CIRCULAR NRO. 3

Procedimiento: Licitación Pública Nacional Nº 01/2021
EX-2021-91753135-APN-CCTCBA#CONICET

OBRA: “Construcción del Edificio para las Unidades Ejecutoras INFIQC – CIQUIBIC” Cuarta Etapa.-
Ubicación: Ciudad Universitaria de la Universidad Nacional de Córdoba. Ciudad de Córdoba – Córdoba

Se adjunta a continuación imagen de plano de instalación de gas natural:

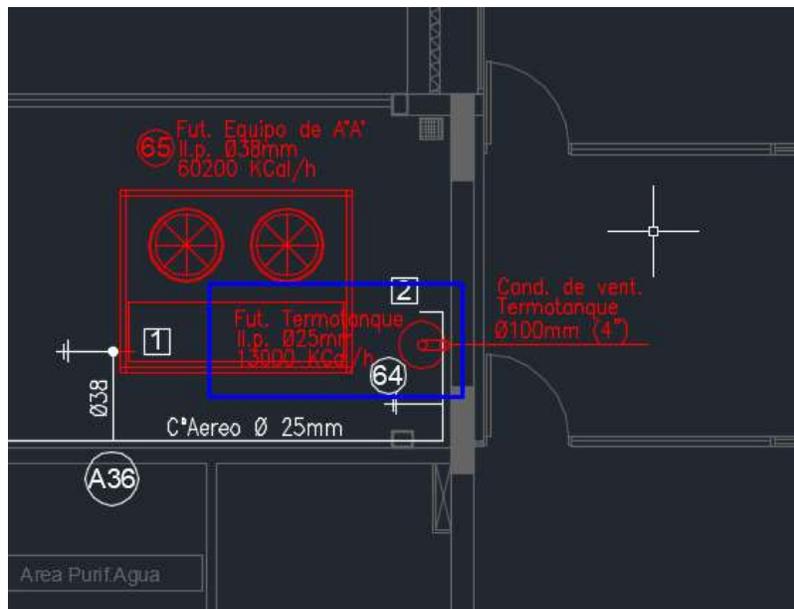
¿Los termotanques a proveer, deben ser de potencia nominal 13000 o 30000 kcal/h?

Según apartado Conexión de artefactos, el contratista deberá proveer 4 termotanques de alta recuperación de potencia nominal 30000 kcal/h.

Rta N°4: Se debe proveer termotanques de alta recuperación de 13000kcal/h

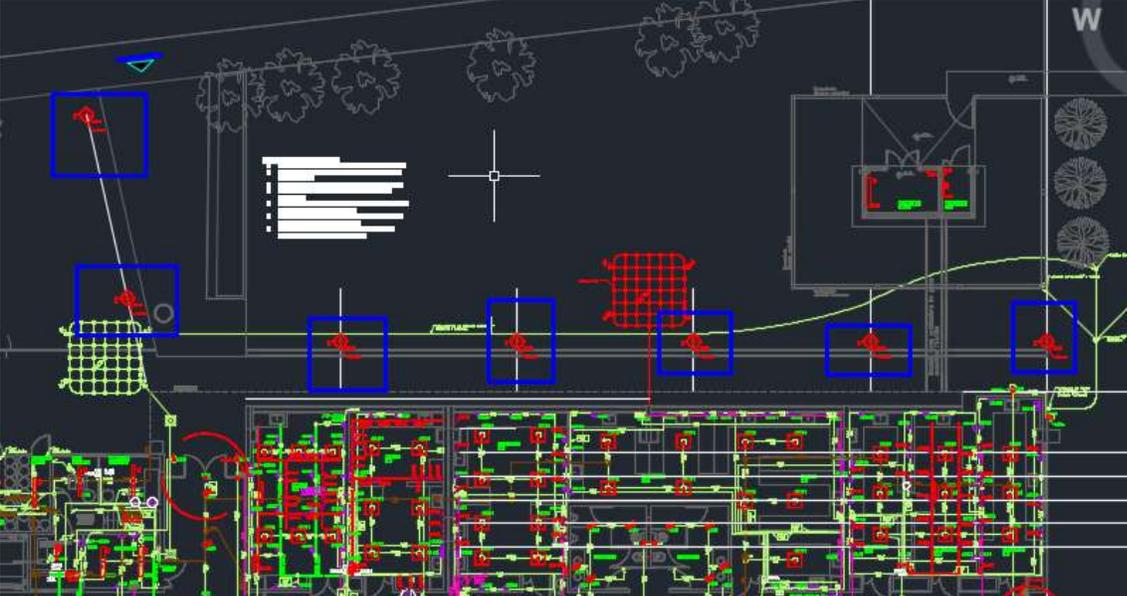
¿Qué terminación debe tener el piso en el interior de las casillas para gases especiales N° 2,3 y 4?

¿Qué terminación debe tener el piso entre línea exterior perimetral a casilla de gases especiales N°2,3 y 4 y cerco perimetral de alambrado olímpico?

Rta N° 8 : *El piso interior de las casillas de gases especiales debe ser de hormigón alisado y el exterior como lo indica el plano debe ser H° peinado, el espacio entre vereda perimetral y cerco perimetral deber ser césped s/pliego.*

PLANTA PRIMER PISO ESC.: 1:75

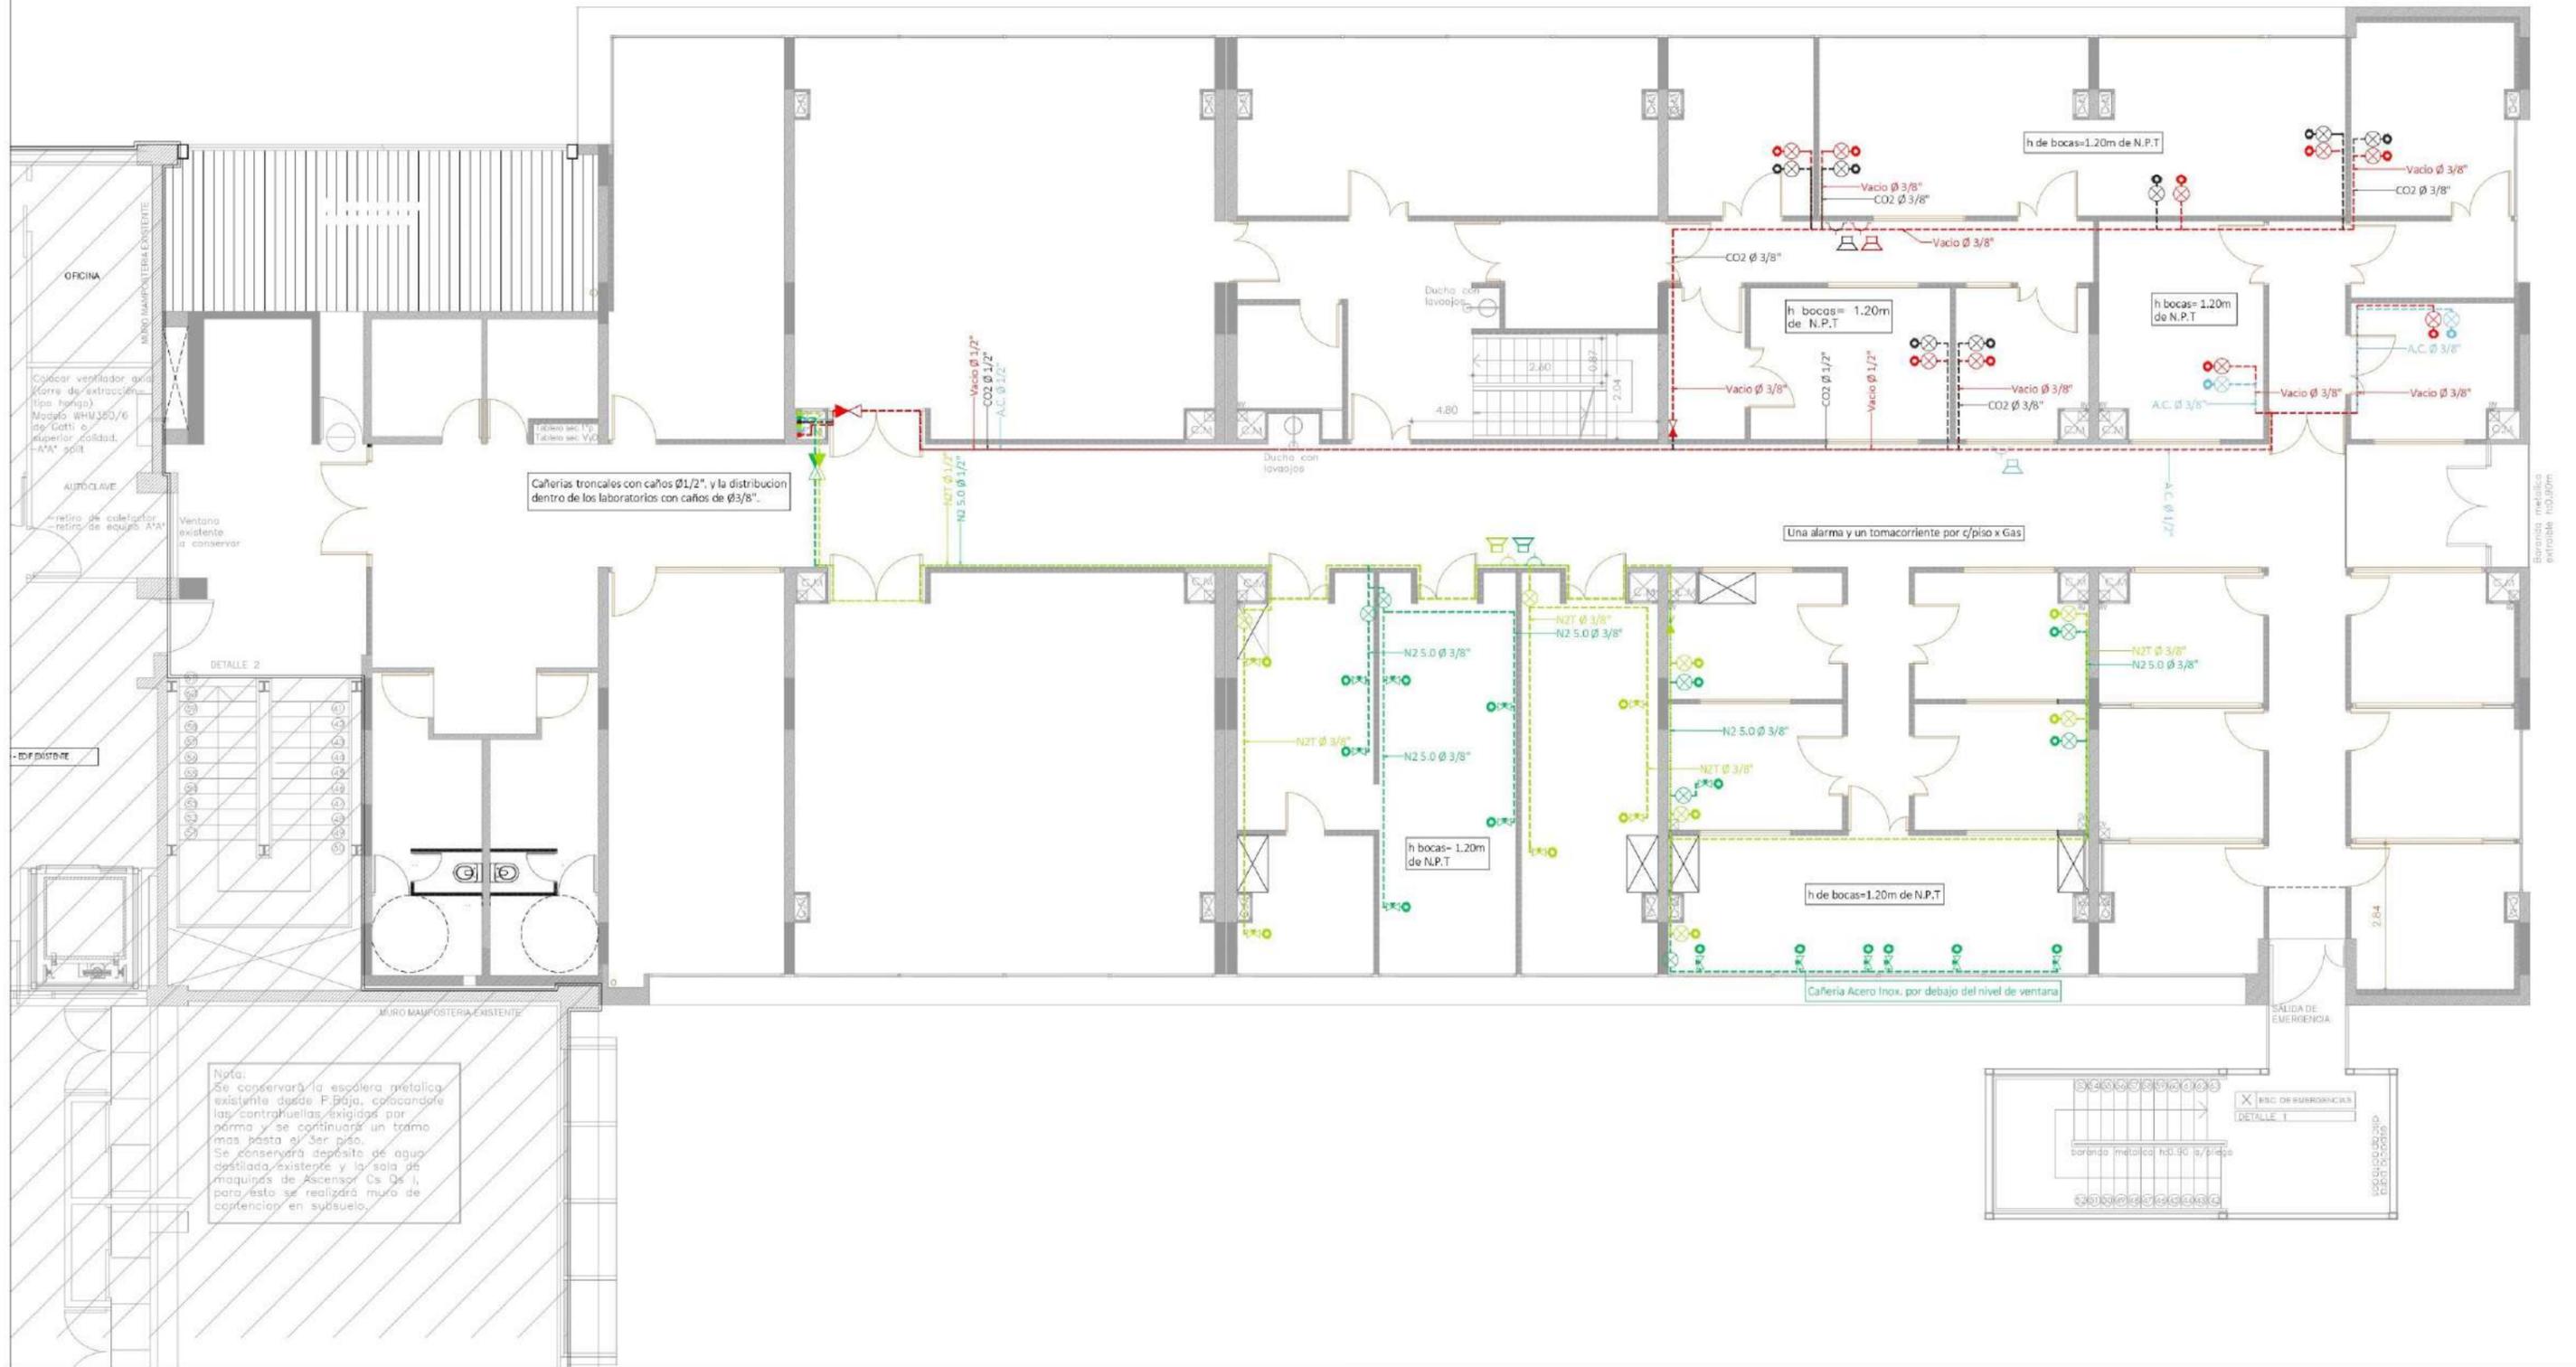
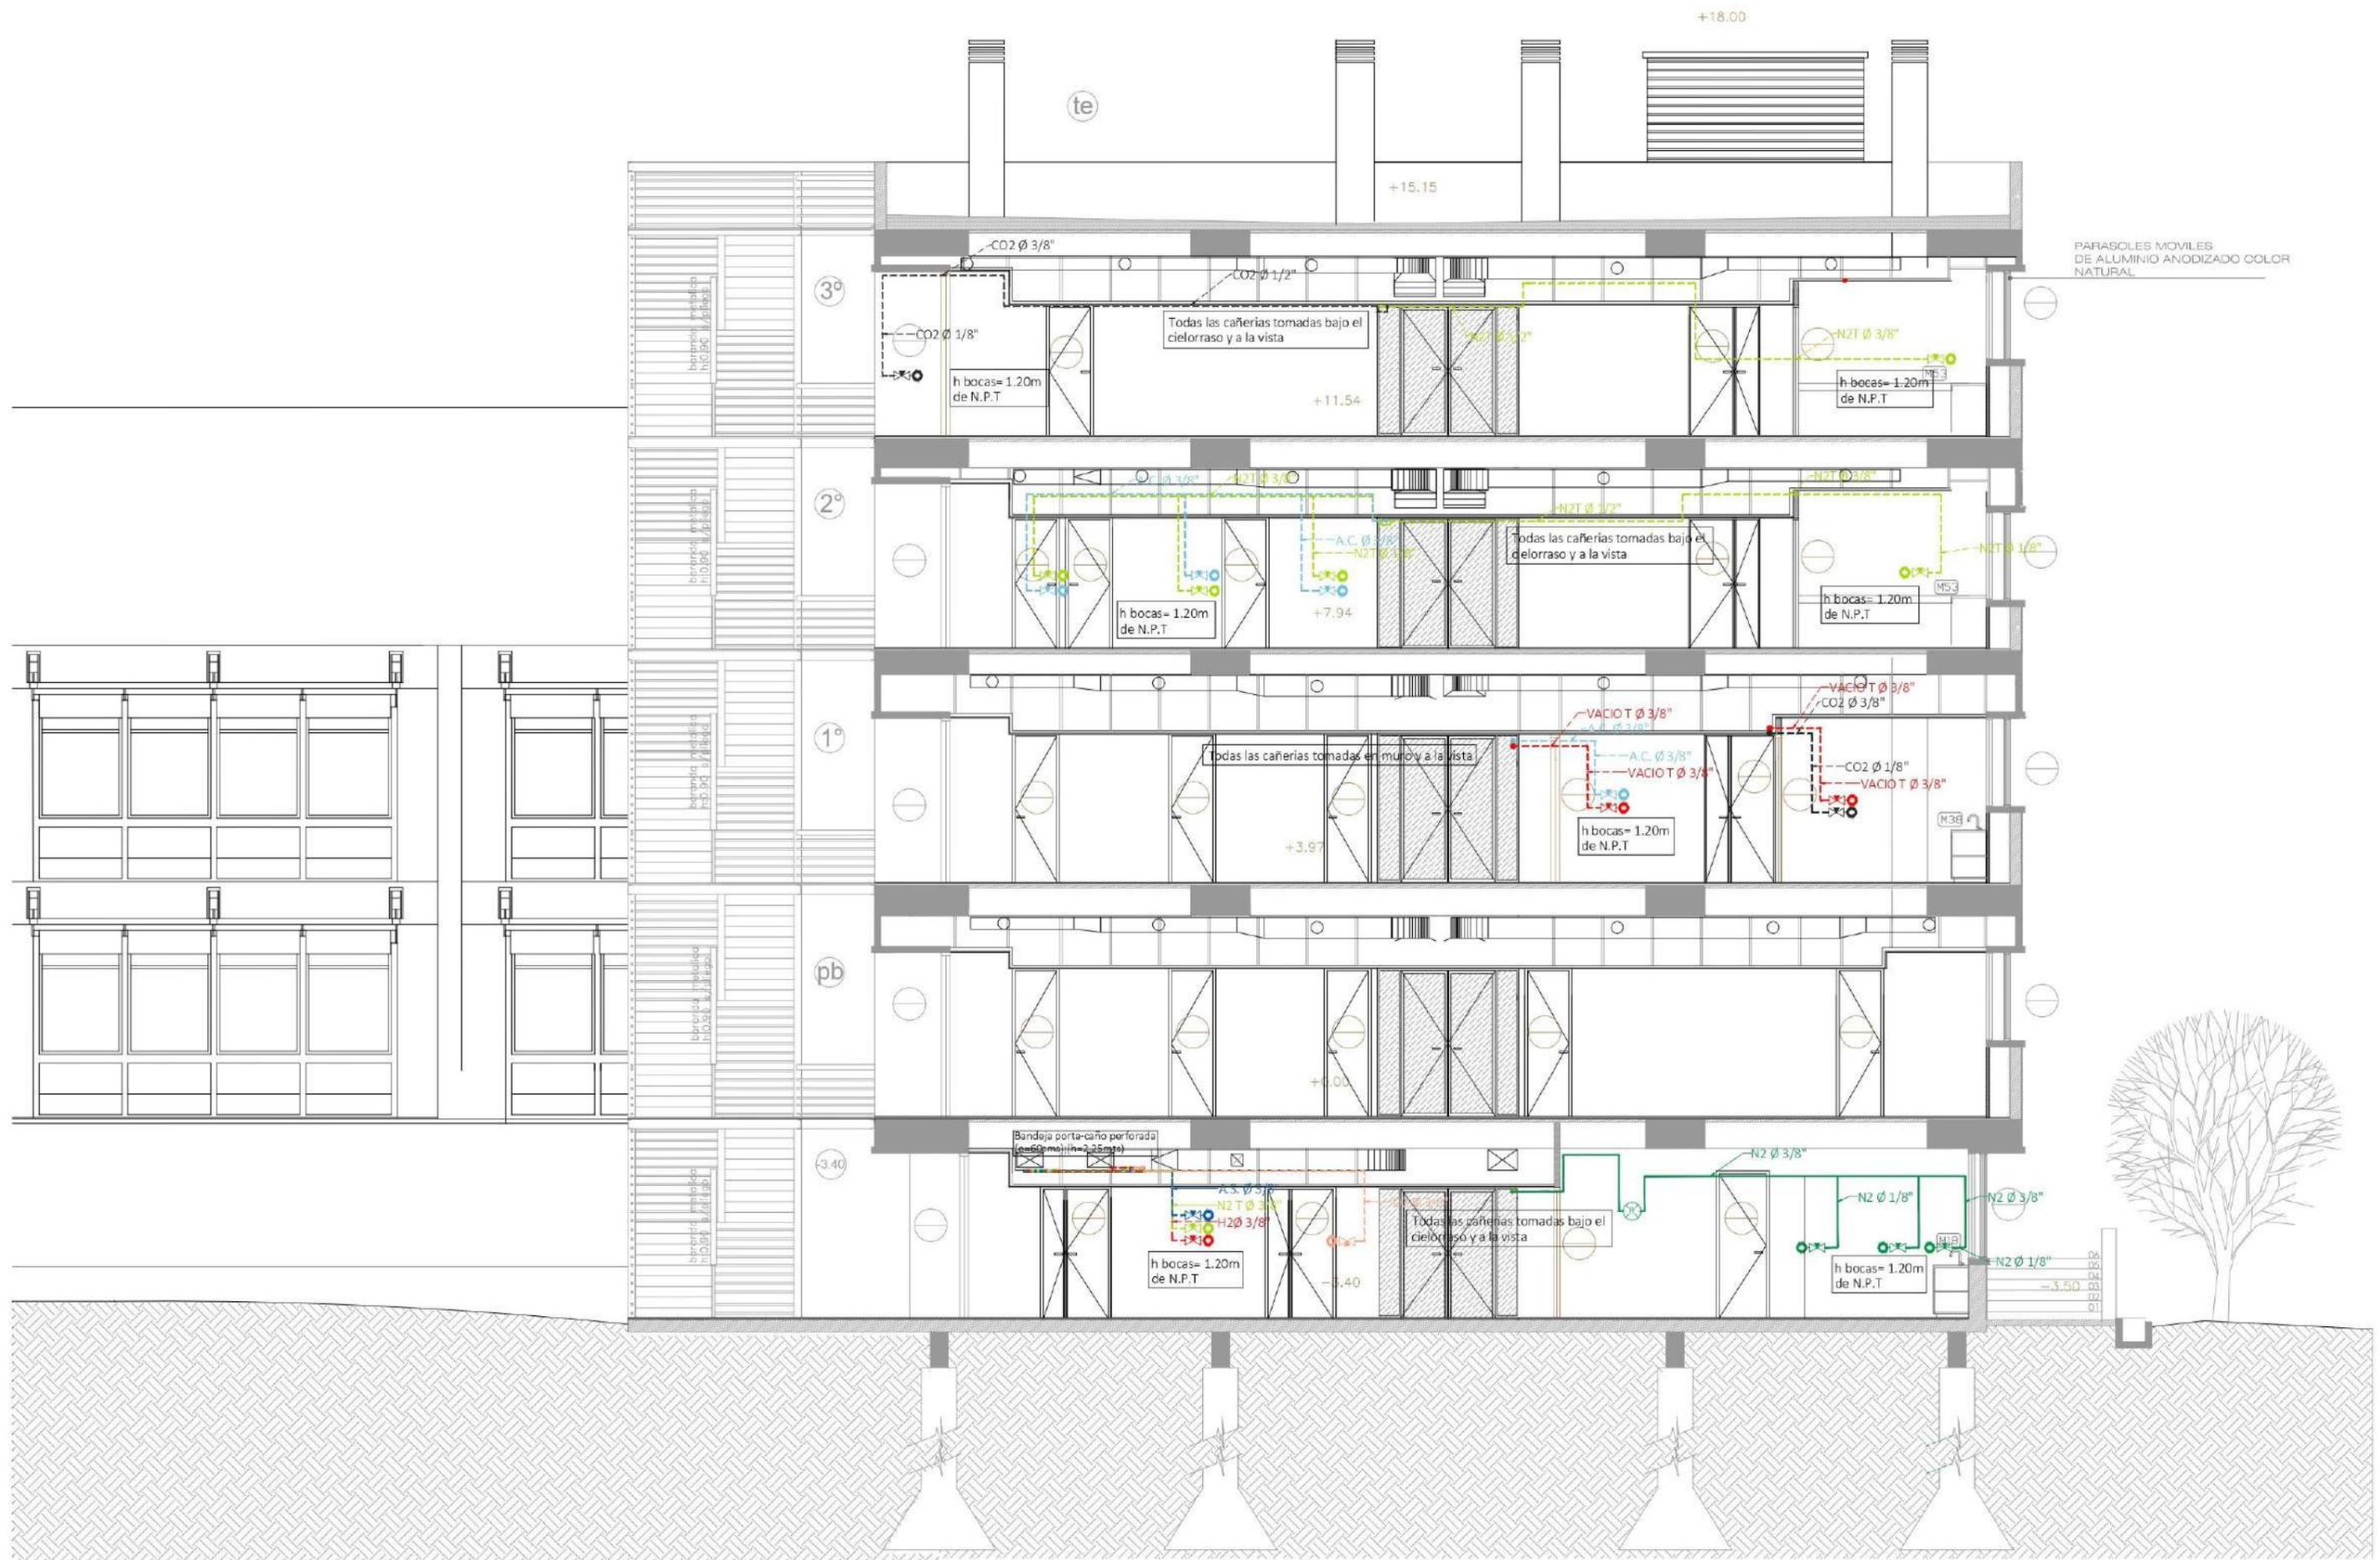
Respecto a dicha tarea, no queda clara la diferencia entre la instalación ya ejecutada existente y la instalación a ejecutar, tal como se aclara en el resto de las instalaciones diferenciadas entre color negro y rojo respectivamente.

En cuanto a la documentación adjunta; ¿se podrán facilitar los planos de las plantas faltantes (1er, 2do y 3er piso) para corresponder éstos con el pliego en apartado 20.02?

Rta N° 1: En plano de Casilla de Gases Especiales (plano N° 38) La bandeja indicada en rojo con rallado es donde se alojan todos los caños nuevos de gases especiales, no se pudo diferenciar en rojo y negro ya que es necesario que se sepa que gas es el que se prolonga hasta la casilla 2,3 y 4.
Se adjunta planos de Gases especiales ya ejecutados de 1Piso ,2Piso y 3Piso para corresponder y verificar según pliego.
